АПУ2-126-1В,2В-03-АР
4	14	–	104-13		05.13	Многоэтажный жилой дом с нежилыми помещениями, пристроенными магазинами, подземной автостоянкой в границах улиц 8 Марта–Авиационной– Союзной в Чкаловском районе г. Екатеринбурга
3	–	Нов.	59-13		03.13	
Изм.	Кол.уч.	Лист.	Nдок.	Подпись	Дата

Гл. арх.	Земцова		03.13	Жилой дом 1В. Подземная автостоянка 2В. Пусковой комплекс 3	Стадия	Лист	Листов
Н.контр.	Рыжкова				Р	40	
Зав.груп.	Острогорская						
Разраб.	Снигирева			Отделочные планы 13...14 этажей.	ЗАО "Корпорация "Атомстройкомплекс"		
Проверил	Земцова						
Исполнил	Снигирева

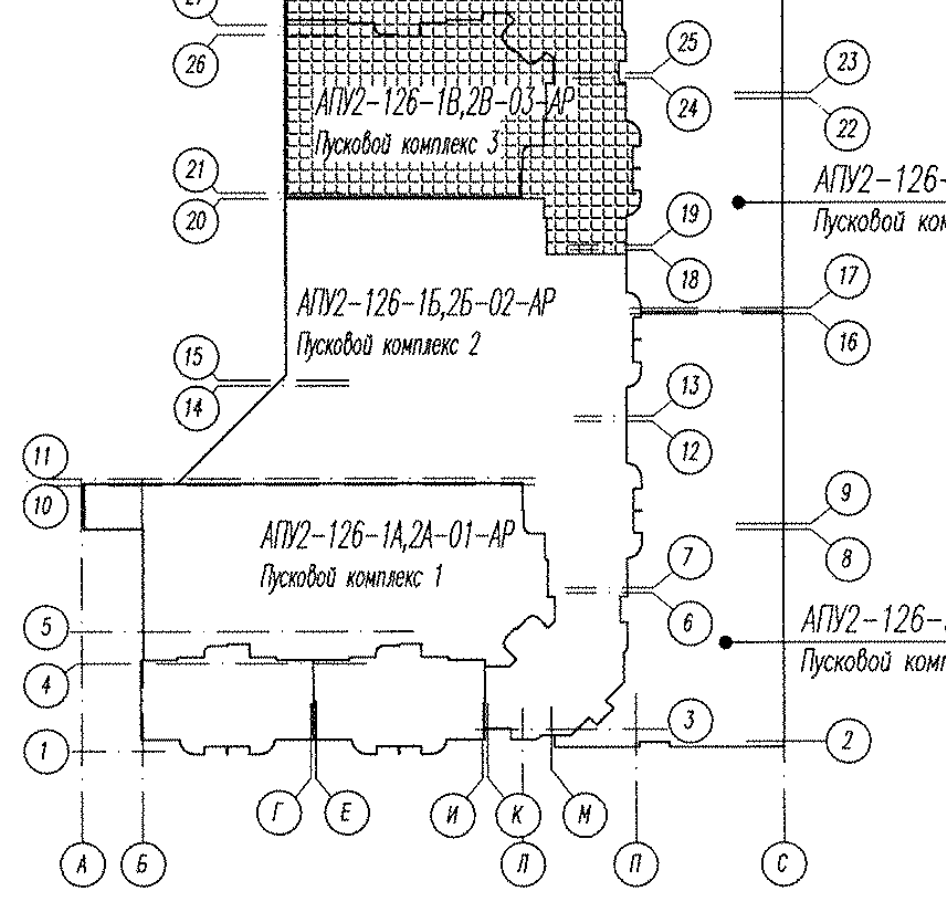
4. Утепление стен тамбуров выполнить по узлу 10 на листе 50 минплитой плотностью 45кг/м3), с последующей зашивкой листами ГВЛ толщиной 12мм в 2 слоя по каркасу ТИГИ KNAUF. Элементы утепления тамбуров учтены в спецификации элементов утепления внутренних стен и перекрытий, элементов исполнения ниш этажных и квартирных щитков, зашивки коммуникаций на листе ~~53.~~ 54а

5. Ниши для этажных электрощитков выполнить в перегородках из силикатного кирпича производства SiMat, а квартирных – из ГВЛ толщиной 12мм в 1 слой по каркасу KNAUF, схемы см. лист 35. ~~Установить щит этажный ЭЩ-1. Щитки этажные ЭЩ-1 учтены в спецификации элементов заполнения оконных и дверных проемов. лист 59.~~

6. Схемы расположения элементов лоджий Л1...Л15 см. листы 46,47.
7. В указанном месте стояки ВК на 13 этаже зашить листами ГВЛ по каркасу ТИГИ KNAUF с устройством отверстия 300х400(h), низ на высоте 900 мм от пола (уточнить по месту) с последующей установкой люка ЛКМ1. Люки ЛКМ1 учтены в спецификации элементов заполнения ~~оконных и~~ дверных проемов на листе 59.

10. В указанном месте стояки ВК ~~на 1 этаже~~ зашить листами ГВЛ по каркасу ТИГИ KNAUF с устройством отверстия ~~300х400(h)~~ 890х1610(h), низ на высоте ~~900~~ 300 мм от пола (уточнить по месту) с последующей установкой щита этажного ЩЭ-1. ~~люка ЛКМ1. Люки ЛКМ1~~ Щиты этажные ЩЭ-1 учтены в спецификации элементов заполнения ~~оконных и~~ дверных проемов на листе 59.

11. Стояки коммуникаций ОВ в общих коридорах зашить листами ГВЛ толщиной 12мм в 2 слоя по каркасу ТИГИ KNAUF с последующей установкой ~~ЩЭ2~~ ЩЭ-1, см. лист 60. Этажные щиты ~~ЩЭ2~~ ЩЭ-1 учтены в спецификации элементов заполнения ~~оконных и~~ дверных проемов, лист 59.
